**Ortsgemeinde Dreis-Brück
Verbandsgemeinde Daun**

**4. Änderung des
Bebauungsplans „Vulkanhöhe / Radersberg“**

Begründung

Aktueller Stand: November 2023

Abb. 4 Unmaßstäbliche Verkleinerung der Entwurfskarte zur 4. Änderung des Bebauungsplans „Vulkanhöhe / Radersberg“ (© GeoBasis-DE/LVermGeoRP2002-10-15)

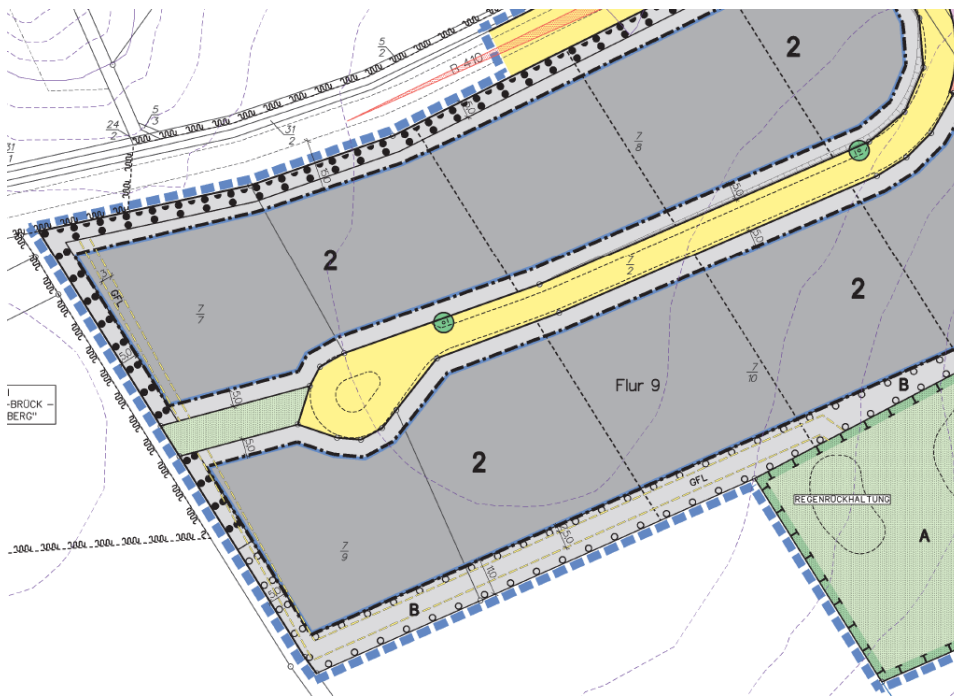
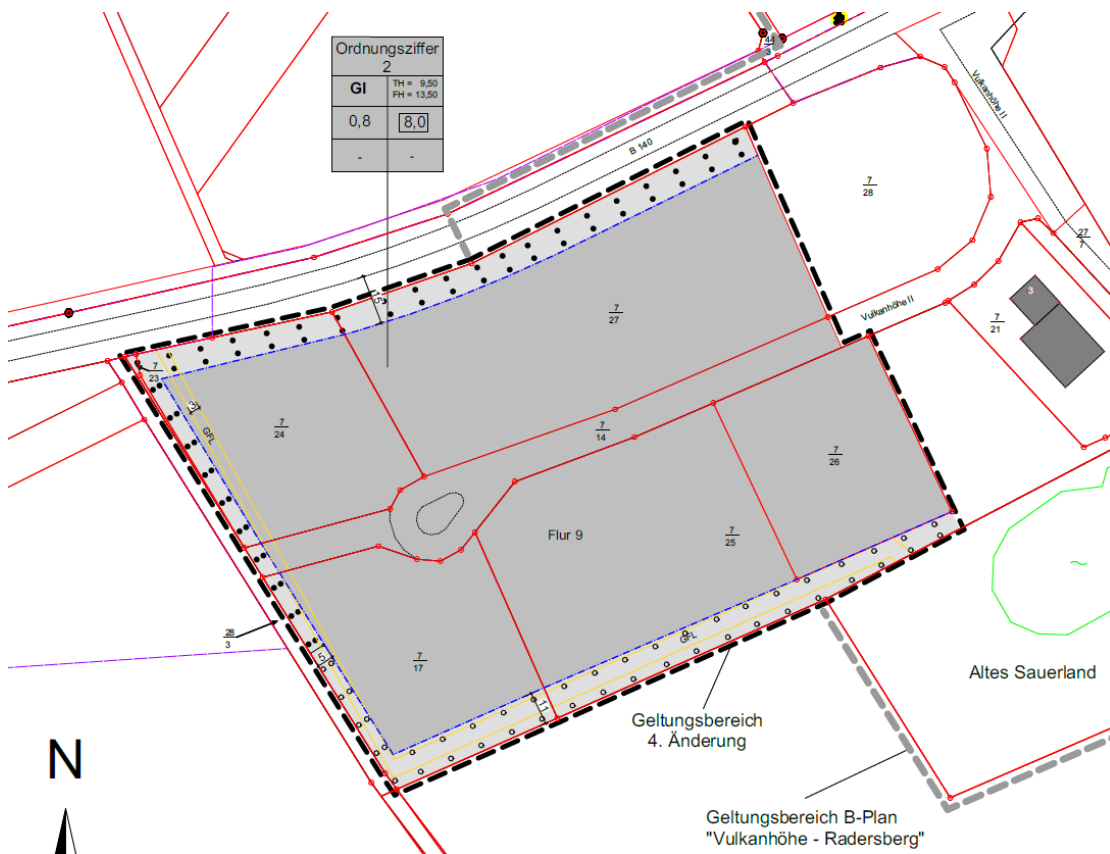
Durch die Aufhebung der bisherigen Parzellierung innerhalb des Geltungsbereichs soll eine große zusammenhängende Baufläche geschaffen werden und somit die Baugrenzen entsprechend verschoben werden. Für die in der Planunterlage dargestellte Verkehrsfläche wird eine Baufläche GI ausgewiesen. Hierdurch ist die betriebliche Ansiedelung und Errichtung der Gebäude aus bauleitplanerischer Sicht umsetzbar, da die zuvor festgesetzte nicht überbaubare Grundstücksfläche und die Erschließungsstraße als solche aufgehoben und einer dem Planungsziel entsprechenden Nutzung umgewidmet werden.

Eine innere Erschließung des Planbereichs ist nicht weiter erforderlich, da der vom Investor zukünftig benötigte Teil des Plangebietes zu einem Grundstück vereinigt werden soll. Es besteht kein Erfordernis die vom bisher dargestellten Wendekreis abgehende Stichstraße weiterhin als solche zu belassen.
